桃園市政府水務局
Department of Water Resources, Taoyuan.

街口溪生態水岸步道計畫 (大溪國中至中華路121巷護岸及步道改善工程)

第一次工作會議

細部設計審查意見修正情形(一)

細設審查意見回覆-植栽選種及配置

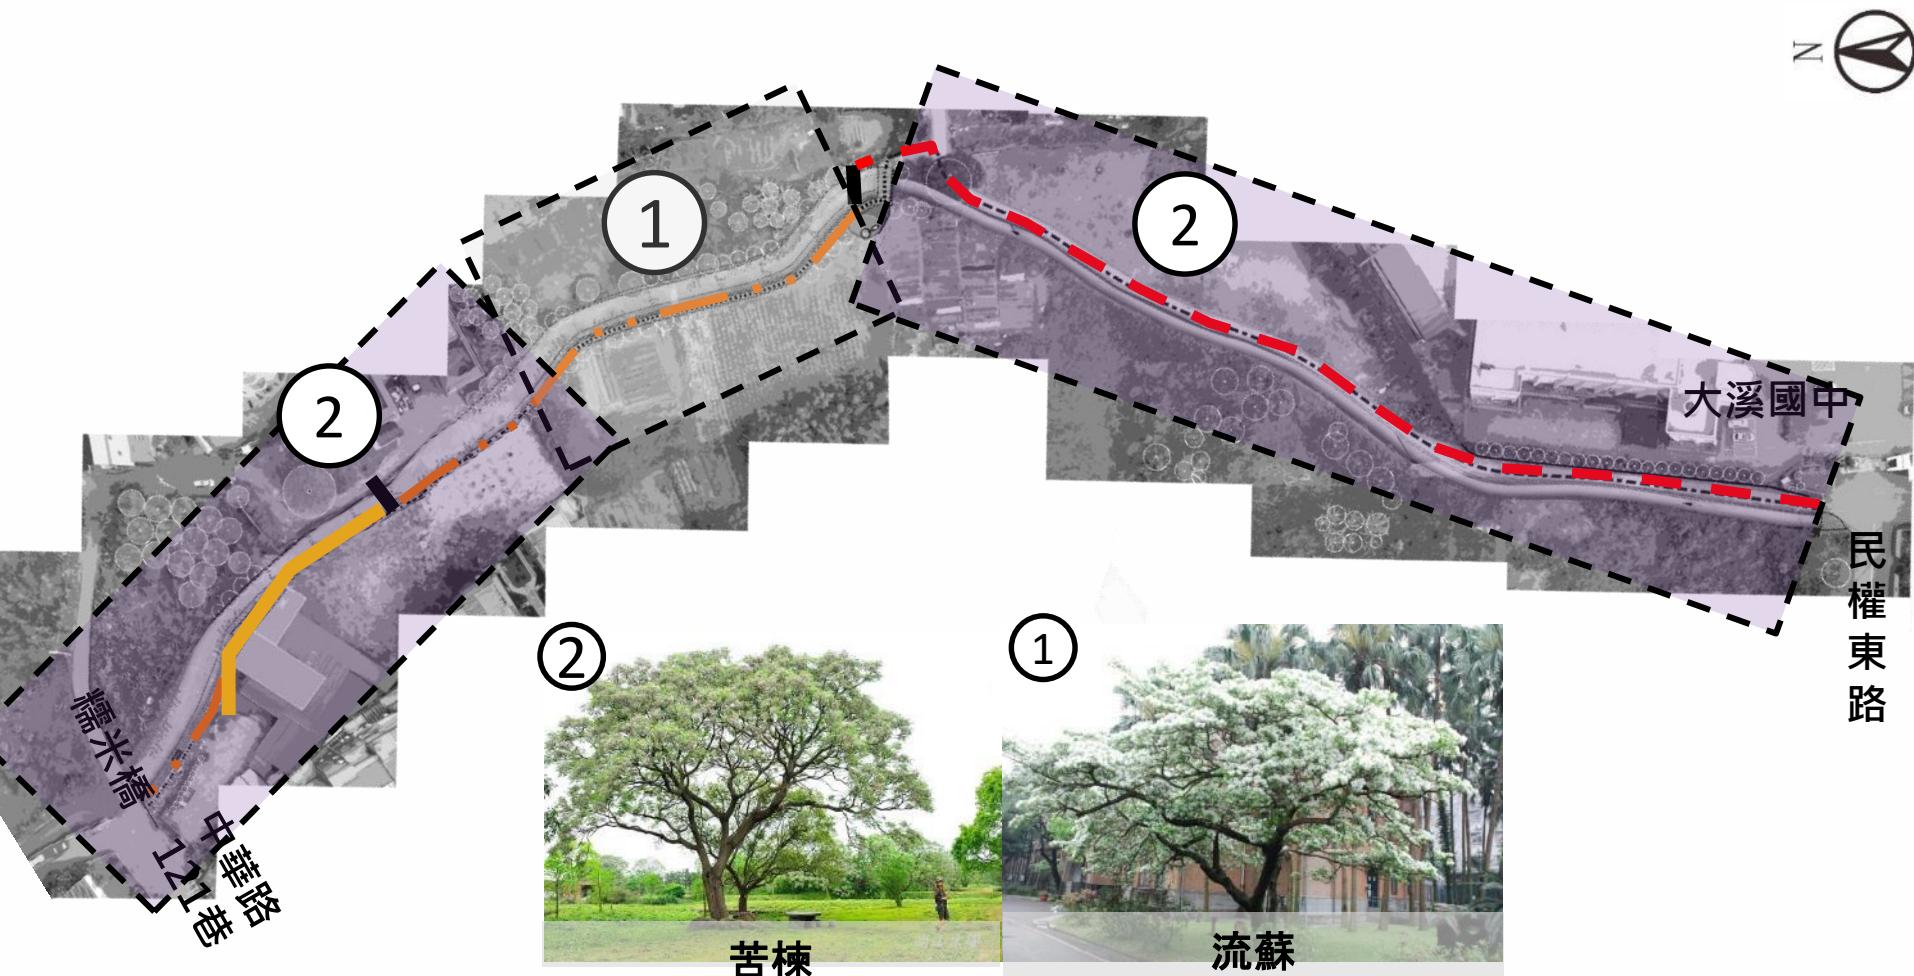
審查意見	意見說明
苦棟和流蘇枝型大小差異大，植栽綠化設計不適宜交錯配植，但均是桃園地區適生之原生鄉土綠化樹種。	<ul style="list-style-type: none">遵照辦理。本案將兩種植栽才分區種植，不會交錯配置。

細設審查意見回覆-資源解說牌

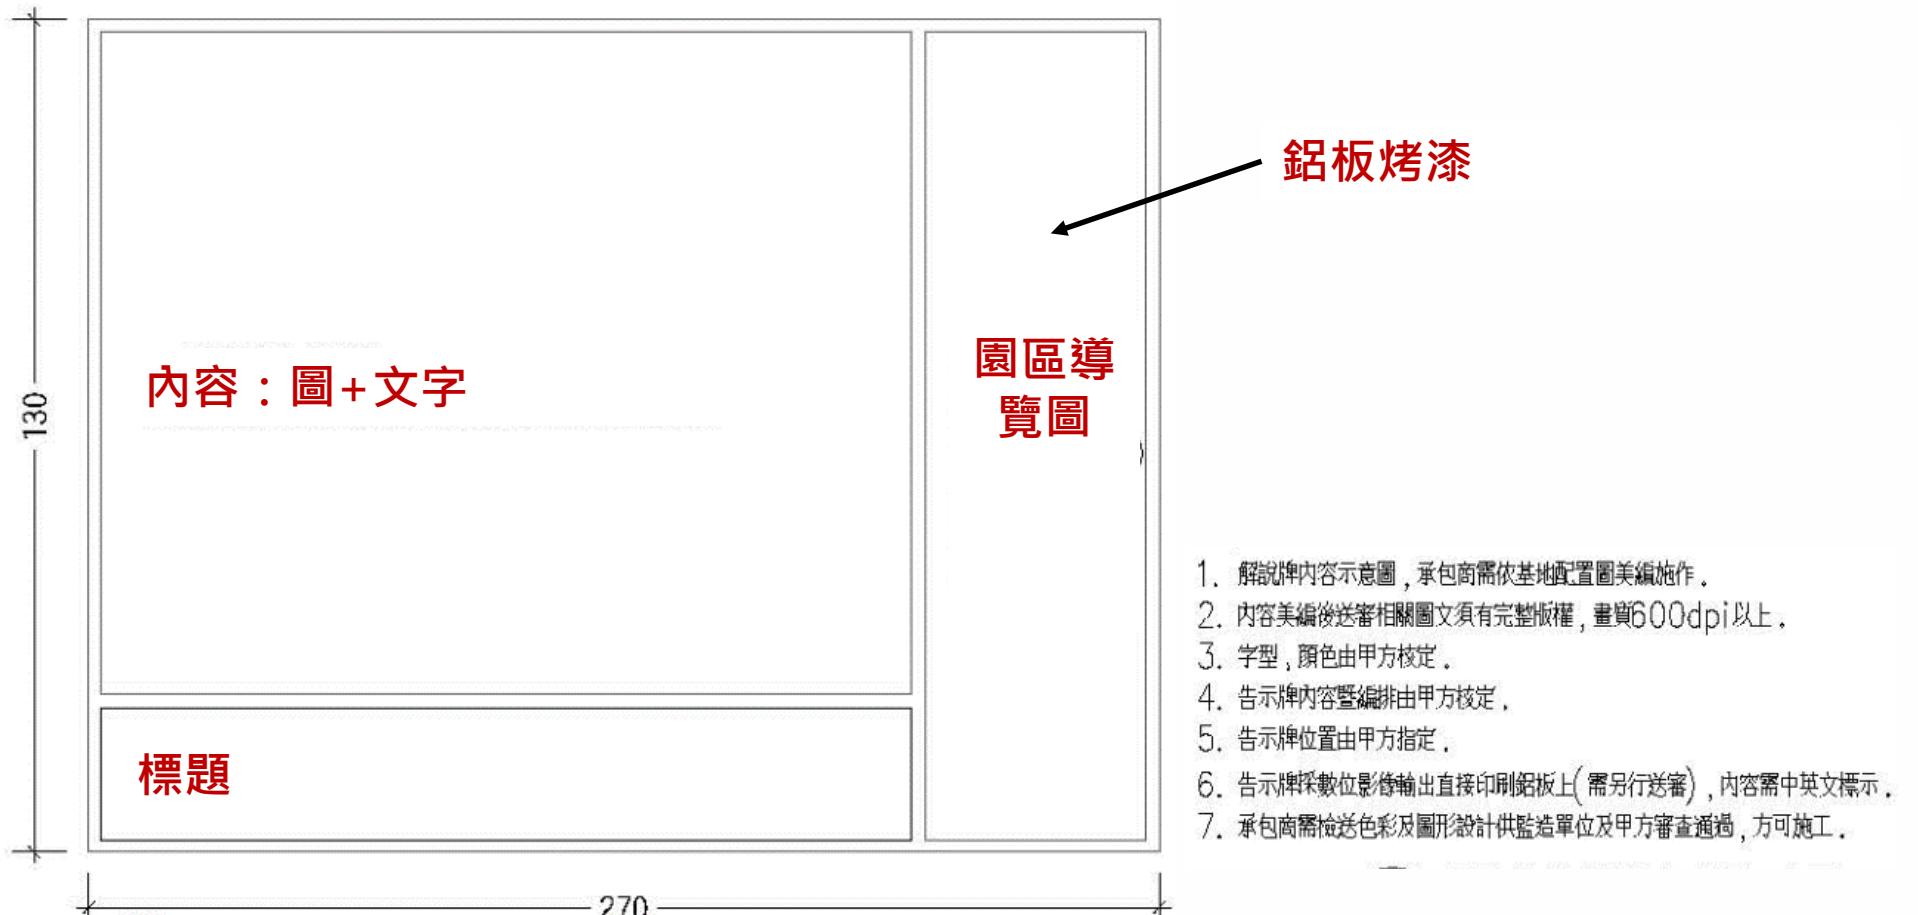
審查意見	意見說明
請補充本案相關路線指引牌、告示牌或特色解說牌等。	<ul style="list-style-type: none">• 遵照辦理。詳圖LD-05。

細設審查意見回覆-入口意象

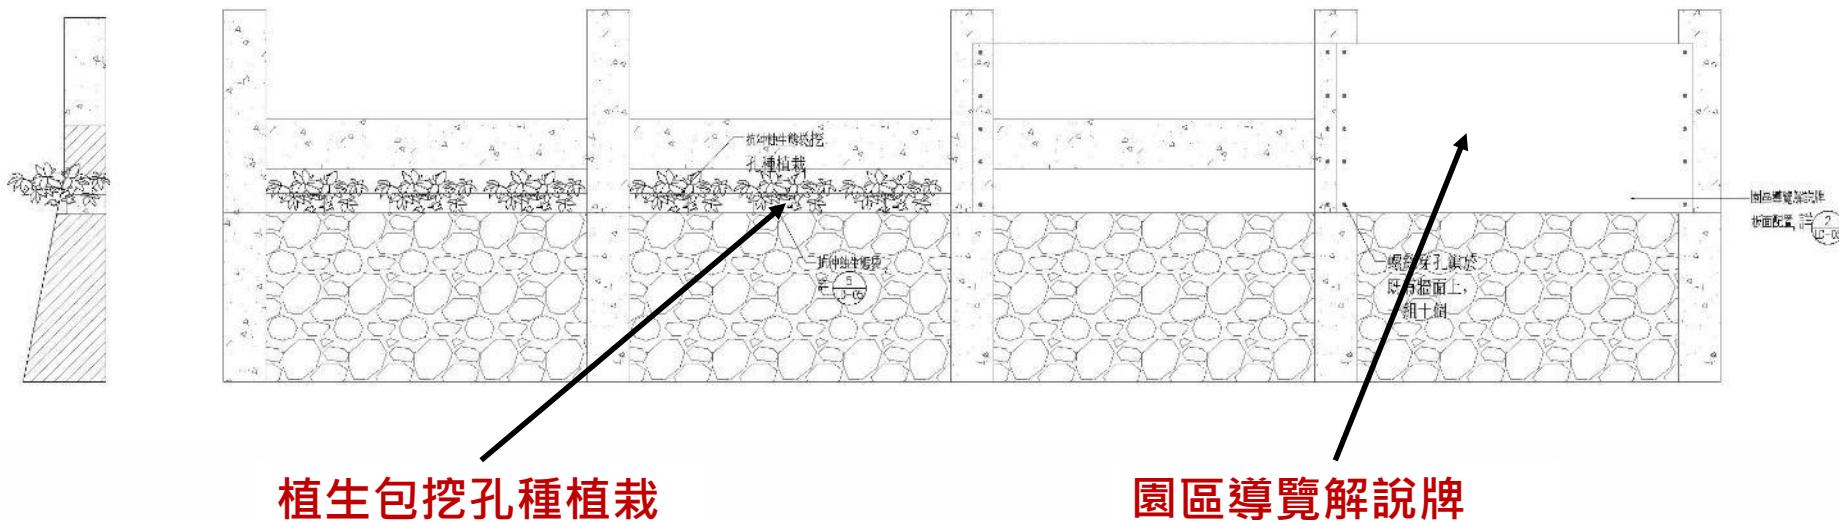
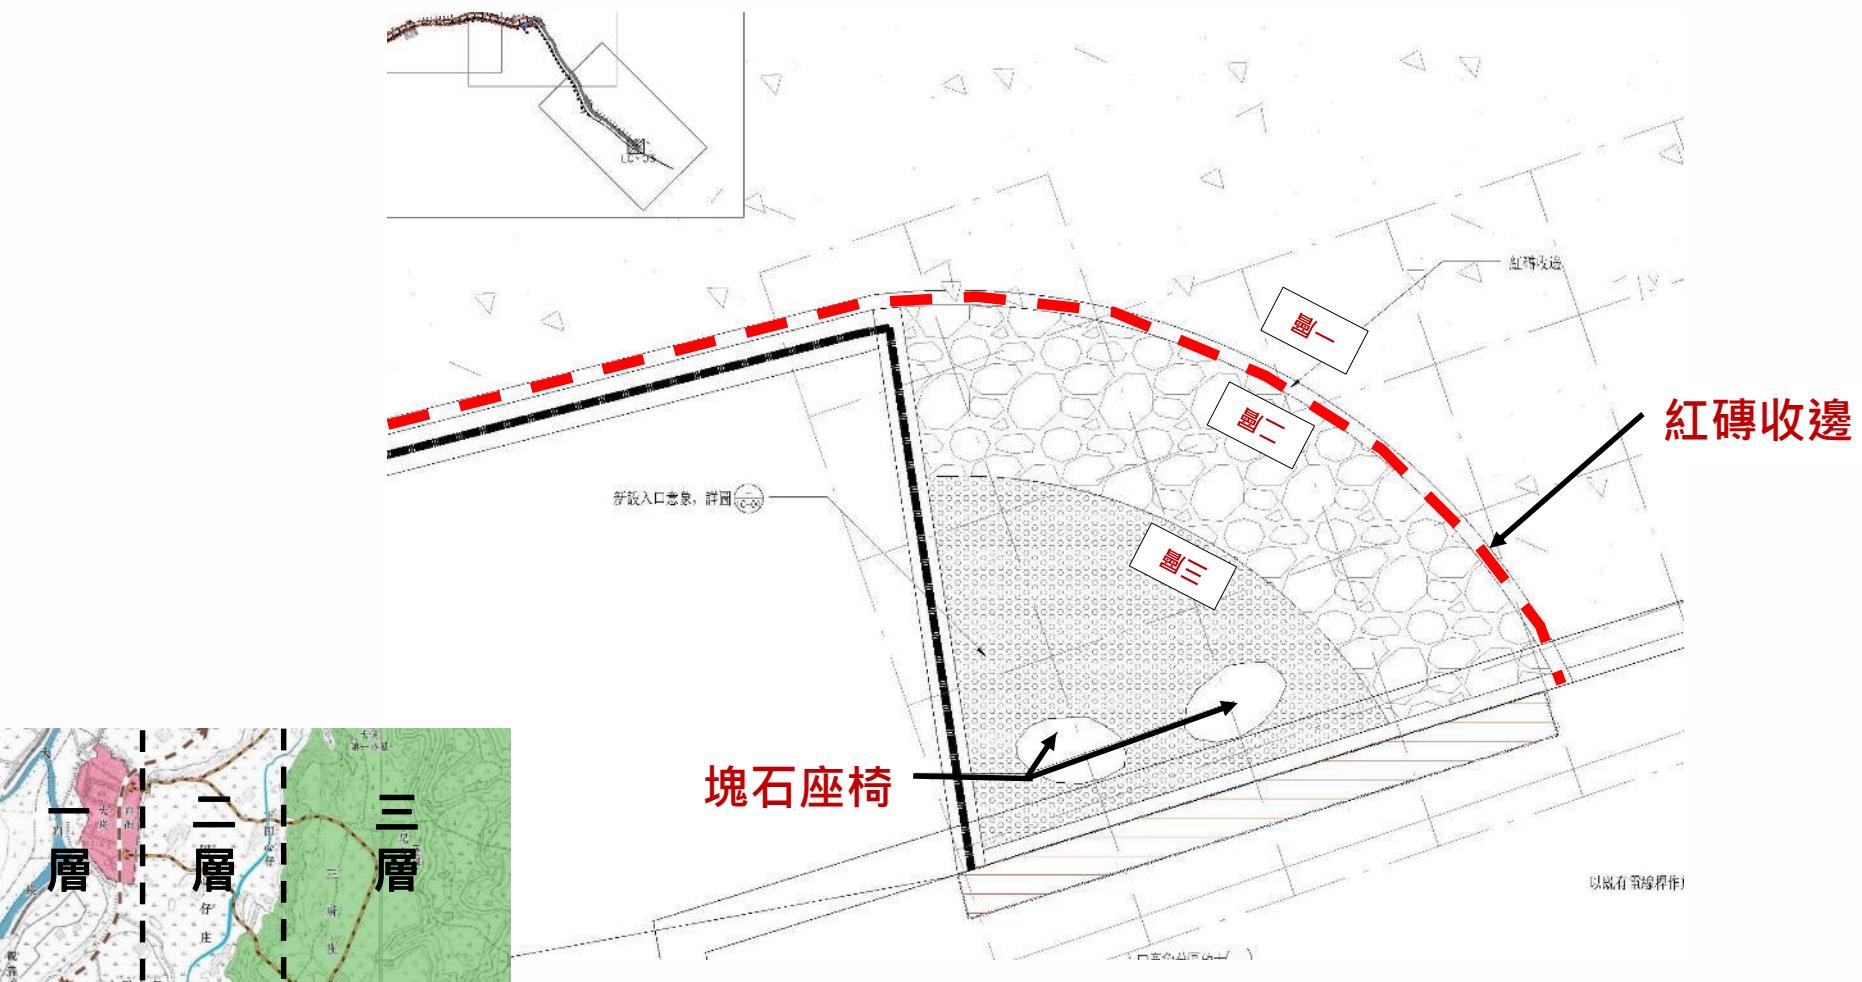
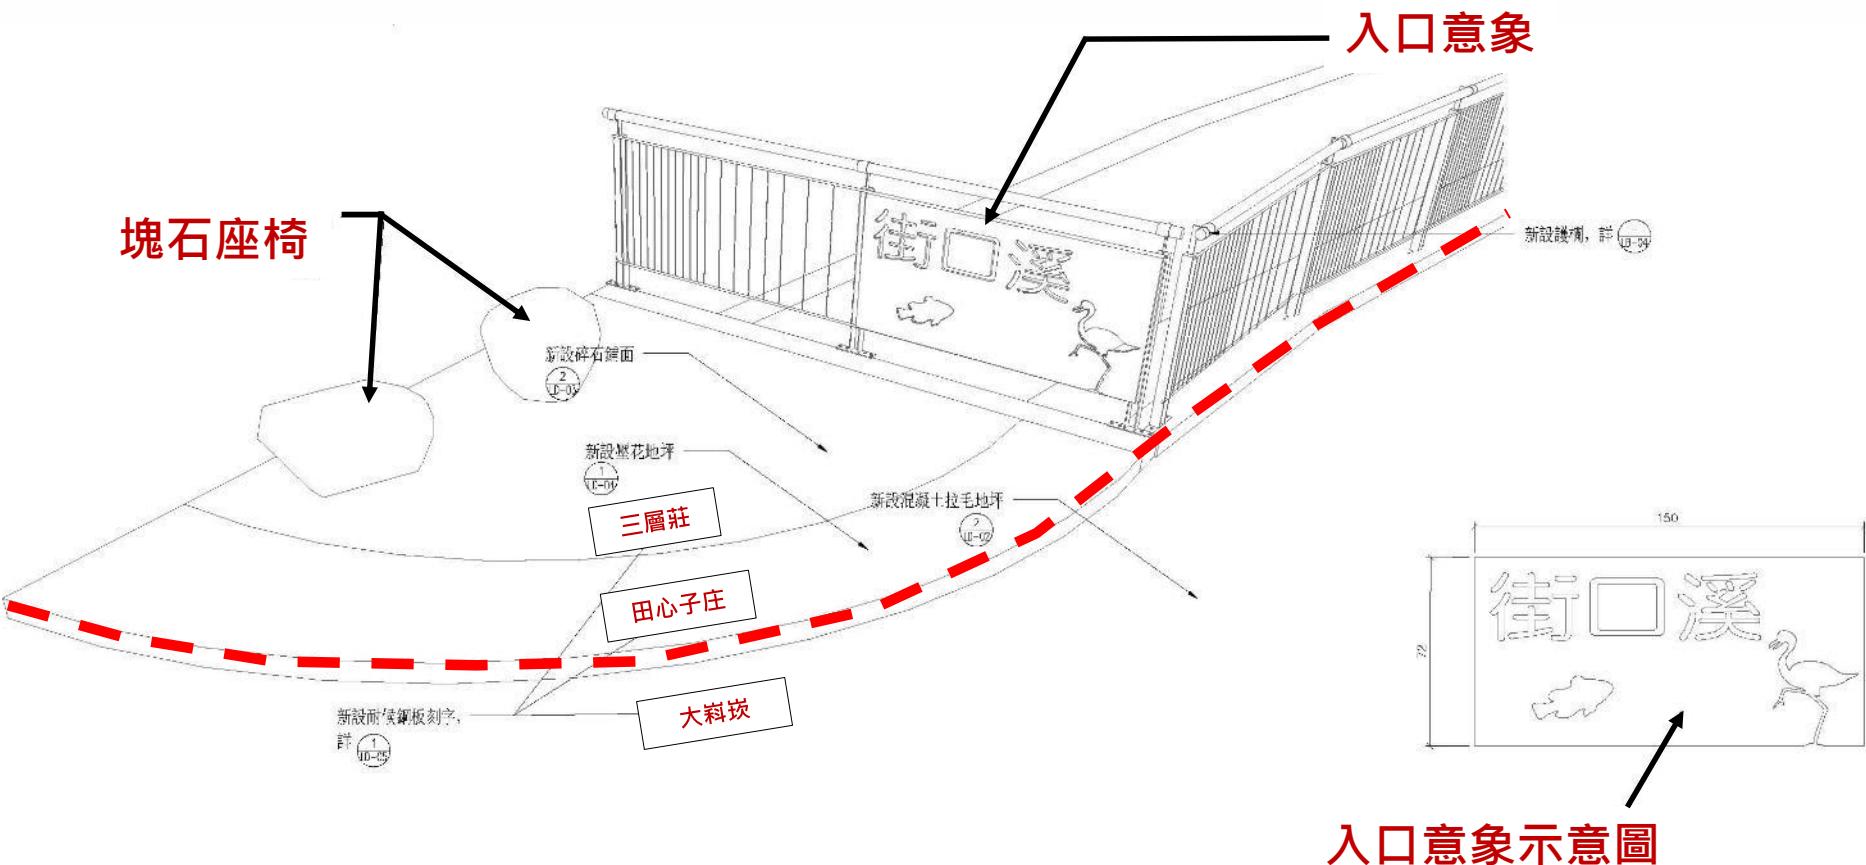
審查意見	意見說明
大溪國中段入口意象及圍牆綠美化請再予補充。	<ul style="list-style-type: none">遵照辦理。詳圖LD-07。
